Dato:  
14.08.2020

## Førebels svar med trong for tilleggskontroll - gbnr 349/15 lo

Tiltak: Fasadeendring , tilbygg bruksendring fra sjøbu til bustad  
Byggjestad: Gbnr: 349/15  
Tiltakshavar: Jan Mittet  
Ansvarleg søkjar:

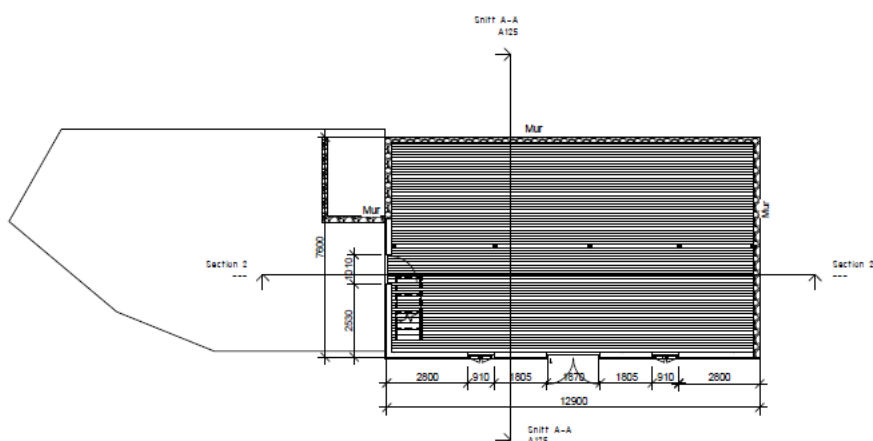
5. I byggesøknad skal det redegjerast om parkeringskrav, minste uteopphaldsareal, etc. Det skal ansvarleg søkjar ta seg av.
6. Det er vist section 2 på situasjonsplan-utomhus. Det går ikkje klart frå teikningar kva type tiltak er dette: terrasse, platting. Det må definerast og opplyst om høgde og bygd areal for denne delen av tiltaket. Det er også vist mur på situasjonsplan med brun strekk langs sjøen. Både tilbygg section 2 og mur må takast med i søknad.

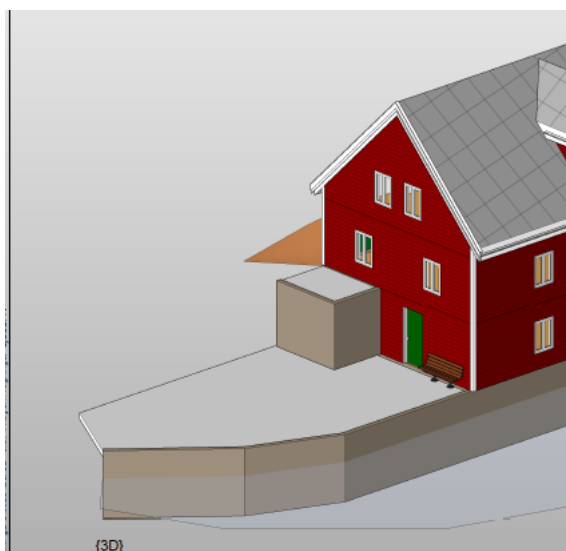
7. Tilbygg som er avgrensa med mur på perspektivteikning A128 må definerast med funksjon:
